INFORME DE ICOMOS ESPAÑA SOBRE LA MODIFICACIÓN DEL PLAN GENERAL DE ORDENACIÓN URBANA DE OVIEDO PARA LA CONSTRUCCIÓN DE TRES RASCACIELOS EN LAS INMEDIACIONES DE TRES BIENES DEL PATRIMONIO MUNDIAL: CÁMARA SANTA, FONCALADA Y SAN JULIÁN DE LOS PRADOS.

Enero-febrero de 2008

Figura 1. Ámbito del proyecto.

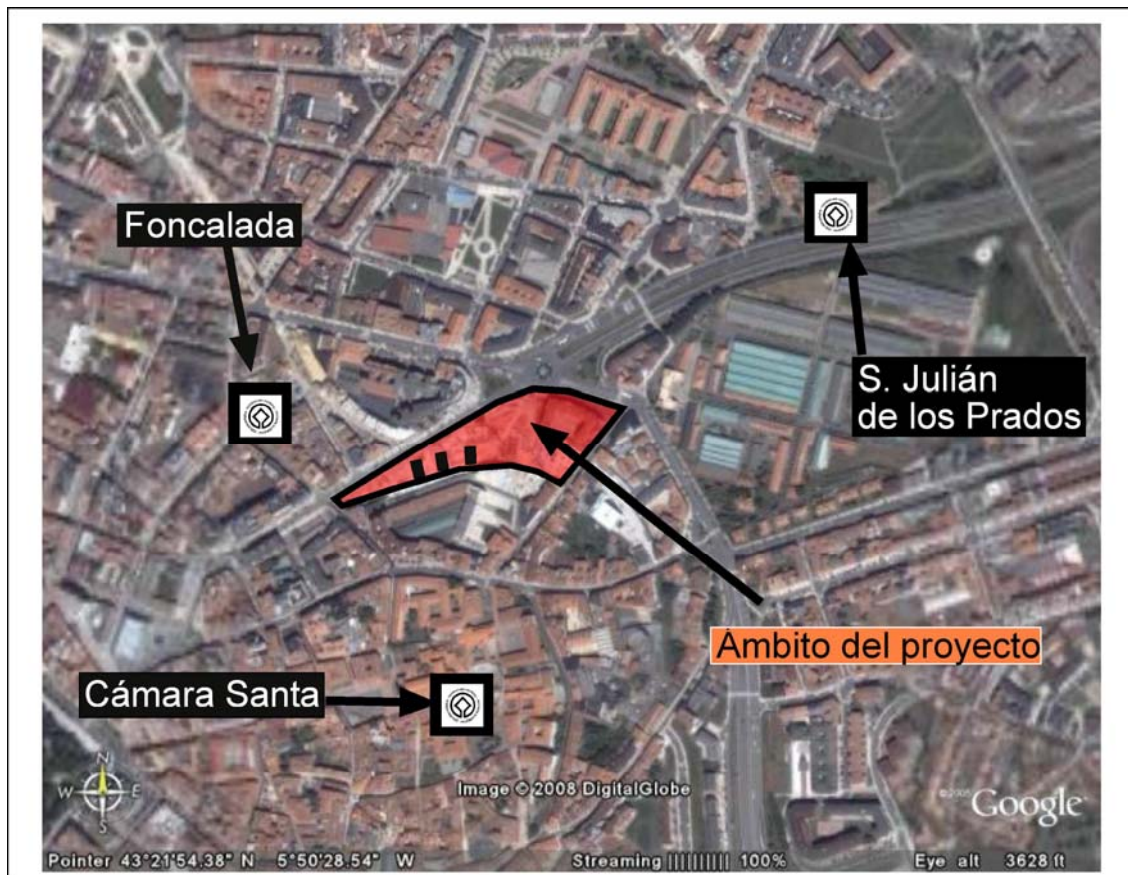
Aunque la ubicación de los tres rascacielos en la figura es aproximada, como todas las que se aportan en este informe a falta de un estudio de impacto paisajístico adecuado, da buena cuenta de la comprometida situación de estas piezas. No obstante, para matizar la información cartográfica, se aportan algunos datos cuantitativos en el cuadro 1 relativos a las distancias aproximadas entre los rascacielos del proyecto y los bienes del Prerrománico Asturiano inscritos en la Lista del Patrimonio Mundial. Todas ellas expresan la alarmante cercanía de los rascacielos a algunos de los bienes patrimoniales que gozan del más alto rango de reconocimiento internacional y de cómo su construcción afectará de un modo incuestionable a su ámbito más inmediato.

Figura 2. El ámbito del proyecto y su relación con el conjunto histórico de la Oviedo

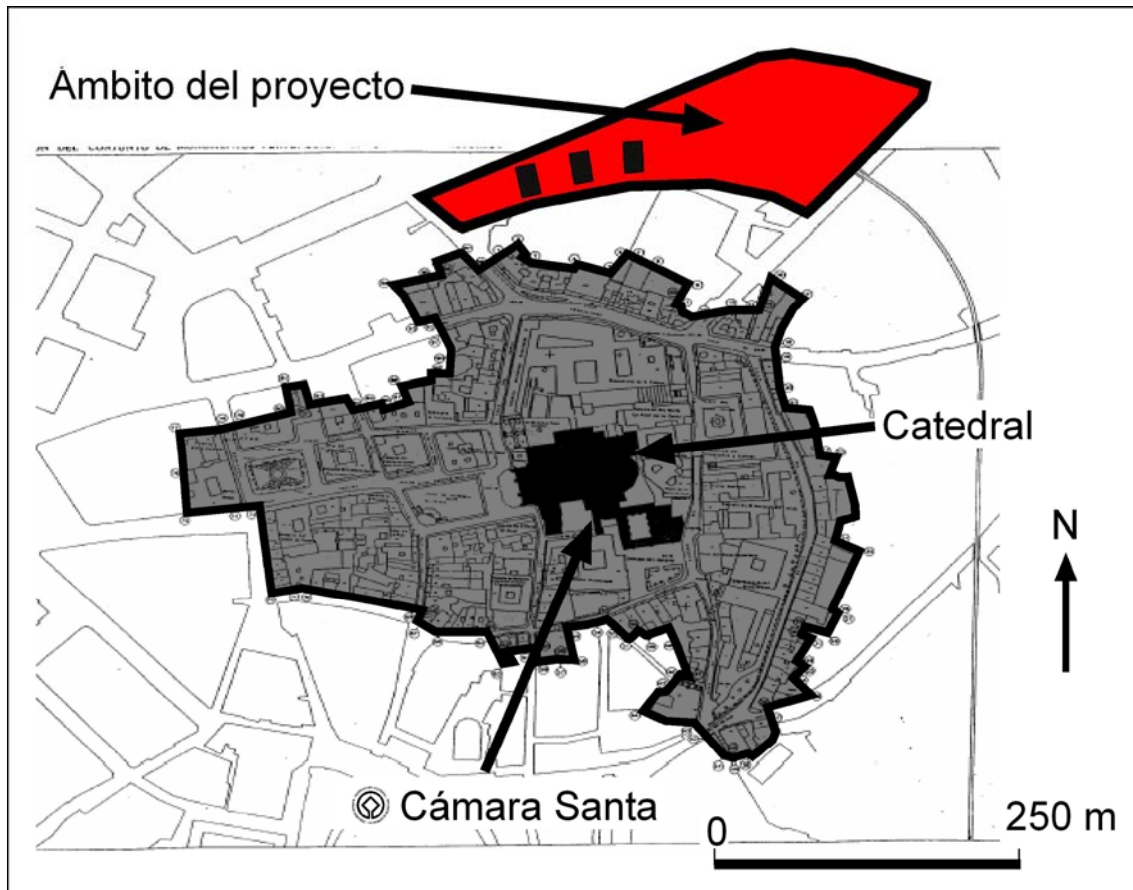
A pesar de la preocupación que suscita el impacto del proyecto en los tres bienes de la Lista del Patrimonio Mundial, el elemento más afectado será el paisaje histórico de Oviedo, dado que las tres torres se asomarán de forma prepotente, autista y desconsiderada sobre el viario y caserío de la ciudad medieval. En este espacio (Figura 2) se encuentra la Cámara Santa, de vital importancia no sólo para los ovetenses, sino para todos los asturianos por depositarse en ella dos cruces que son la máxima expresión simbólica de la personalidad histórica de Asturias (la Cruz de los Ángeles -símbolo religioso y político de la monarquía asturiana- y la Cruz de la Victoria -elemento central de la bandera oficial de la región). La Cámara Santa forma parte del conjunto catedralicio, cuyo hito fundamental, como ya ha sido citado, es su torre tardogótica.

En relación con el art. 14 sobre conjuntos históricos, y como se ha señalado el de Oviedo está a escasos metros del borde meridional de la parcela (volver a figura 2), "...deben ser objeto de atenciones especiales a fin de salvaguardar

Figura 3. Recreación del impacto de los tres rascacielos en el entorno de la catedral, Cámara Santa y Foncalada.

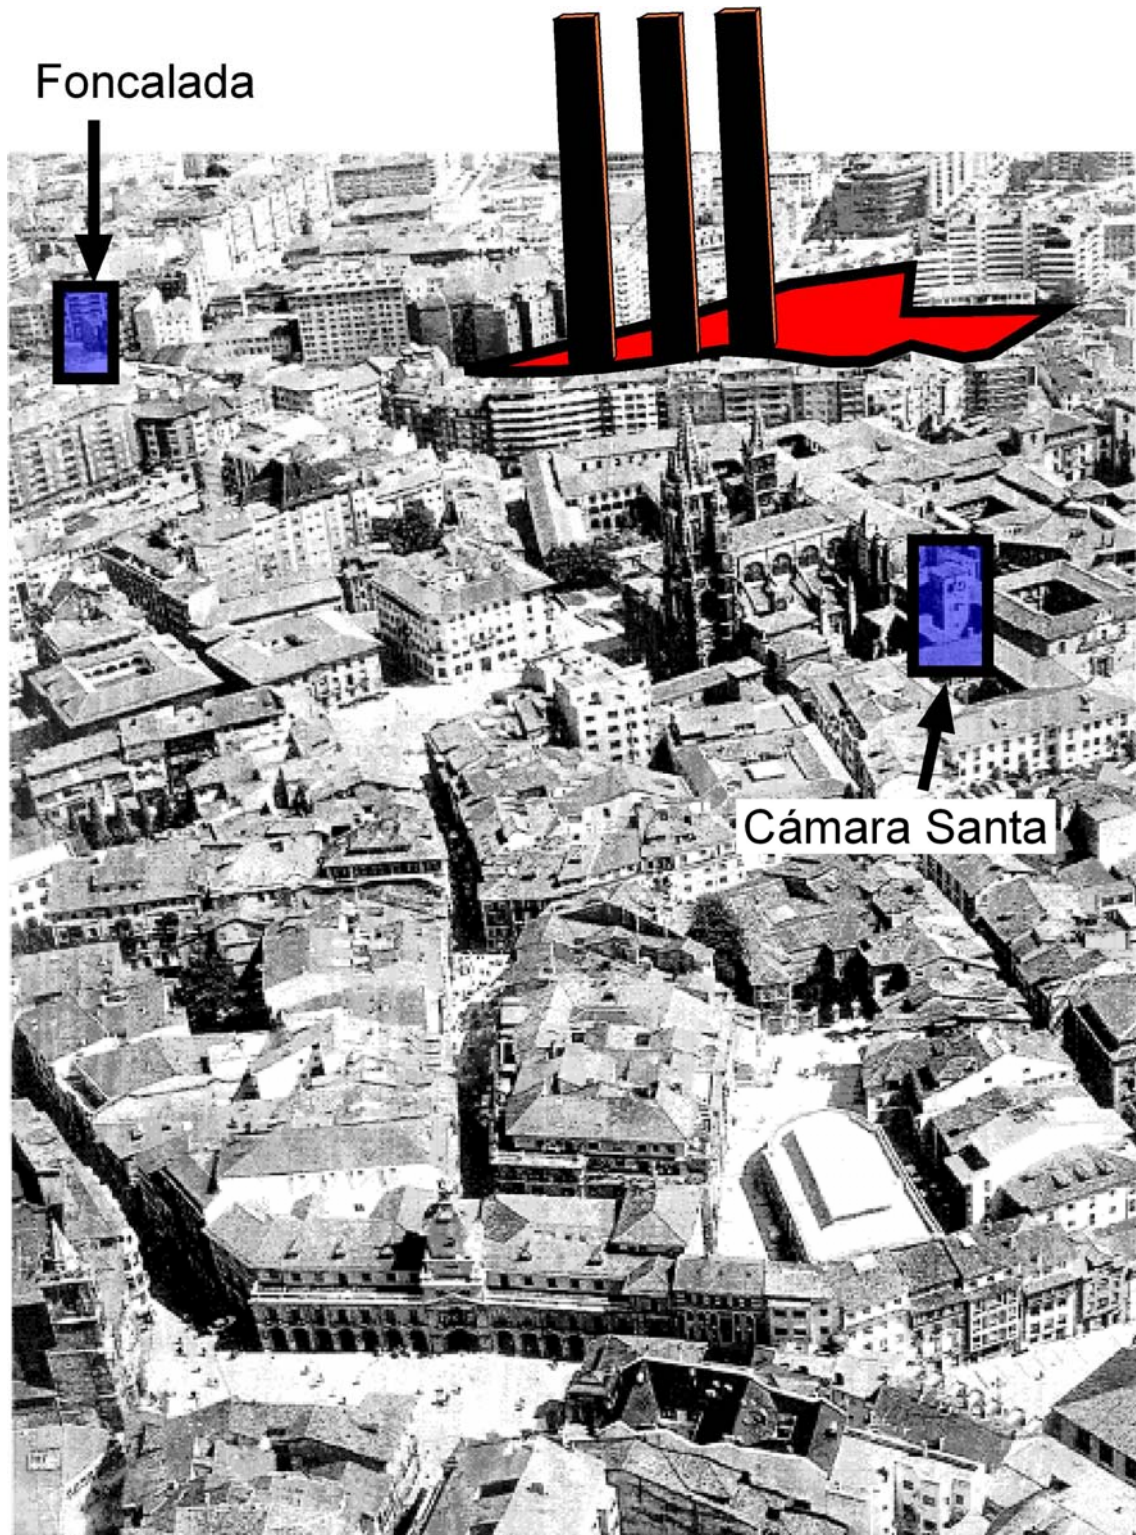
Esta torre posee, además de un extraordinario valor artístico, uno mucho mayor de carácter simbólico. Es el auténtico icono de la ciudad y ha sido protagonista, no sólo de algunas de las novelas de referencia básica de la ciudad (obras de Ramón Pérez de Ayala o de Dolores Medio), sino de una de las obras cumbre de la literatura española: *La Regenta* de Leopoldo Alas Clarín, que comienza, precisamente, con una descripción de la ciudad provinciana que era Oviedo en el último cuarto del siglo XIX (la denominada *Vetusta* en la novela). Una de las frases referidas a los dos personajes que otean la ciudad desde esta torre es: "Aquella altura se les subía a la cabeza [...] y les inspiraba un profundo desprecio de las cosas terrenas". Esta imagen y sensación se pueden apreciar aún desde la torre de la catedral de Oviedo, pero serán difícilmente repetibles si se construyen tres rascacielos a 265 metros de distancia (Figura 3, representación orientativa).

El perfil de los tres rascacielos asomaría en la práctica totalidad de las plazas del centro histórico de Oviedo (Alfonso II, Corrada del Obispo, San Vicente, etcétera), además de muchas calles y enclaves significativos.

Figura 4. Impacto paisajístico aproximado desde San Julián de los Prados

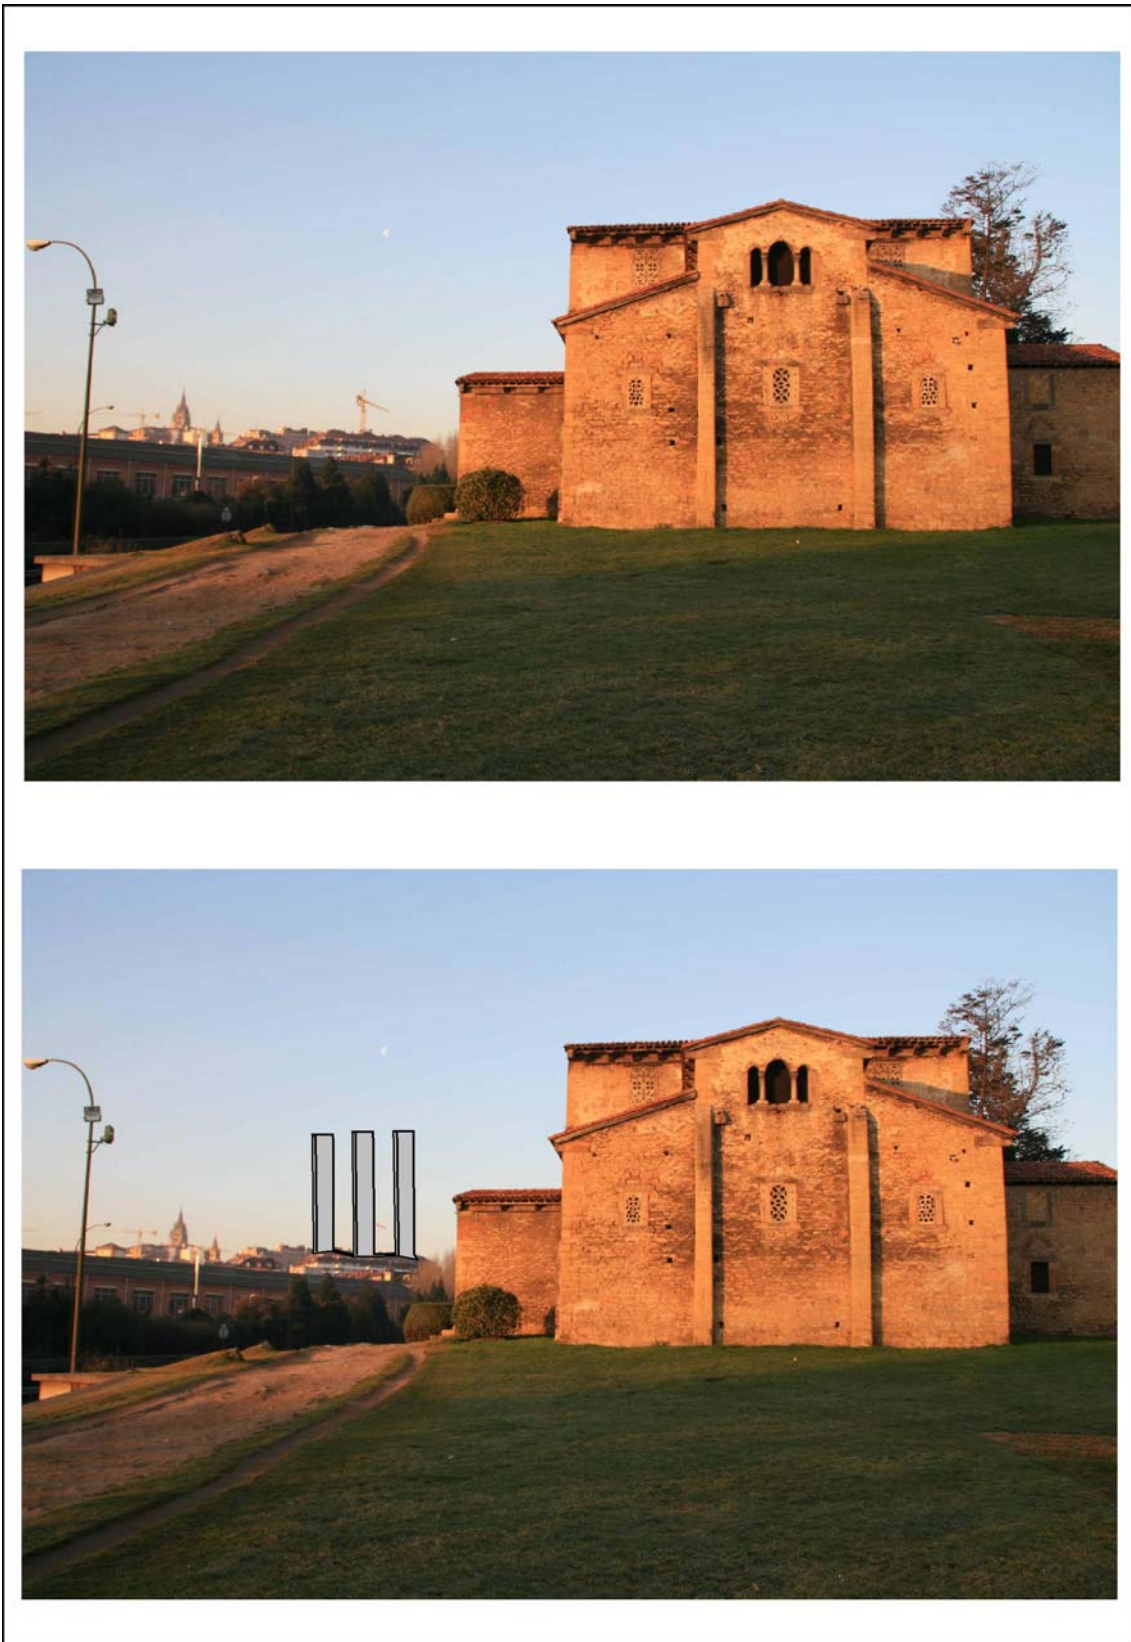
Desde San Julián de los Prados -Santullano- también se produciría una alteración profunda de la percepción del centro histórico de Oviedo tal y como se representa en la figura 4 y que, al igual que en la figura 3, la representación de los tres rascacielos es orientativa a falta de un estudio paisajístico que determine correctamente su impacto sobre el patrimonio cultural de la ciudad de Oviedo. De hecho, la ya difícil relación entre San Julián de los Prados y su entorno no haría otra cosa que empeorar y entorpecer su relación visual tradicional hasta el punto de romper uno de los perfiles urbanos de mayor personalidad y de los más reconocidos de Oviedo. En este sentido, es importante señalar que esta imagen del centro histórico no sólo coincide con la perspectiva desde el monumento, sino con la entrada de una autovía que, si bien es la principal fuente de amenazas al monumento, también proporciona una de las imágenes de Oviedo más reconocidas al entrar por ella al centro urbano el tráfico procedente de las otras ciudades más importantes de Asturias (Gijón y Avilés), así como el que llega desde el aeropuerto, desde Galicia por la costa y desde Cantabria.
